改善箇所説明図

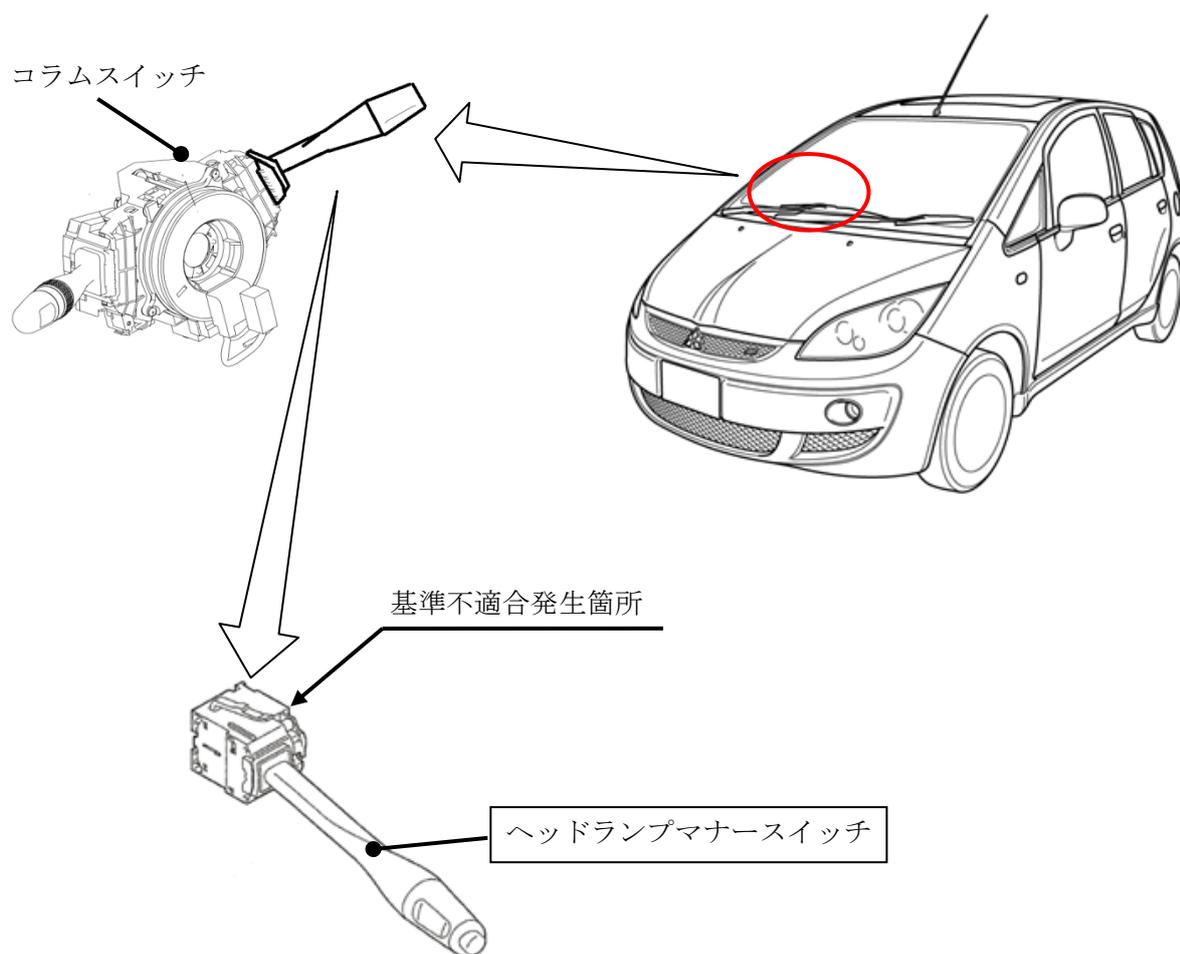
後付用品として販売したヘッドランプマナースイッチの基板を固定する台座の構造が不適切なため、熱膨張・収縮の繰り返しにより、台座と基板間のはんだ部に亀裂が発生するものがある。そのため、亀裂部が一時的に導通不良となり、最悪の場合、方向指示器、前照灯等が不灯となるおそれがある。

ヘッドランプマナースイッチを対策品に交換する。

注：図中の 内は、交換する部品を示す。

識別：運転者席側ドアロアヒンジにあるピン頭部に白または黄色のペイントを塗布する。
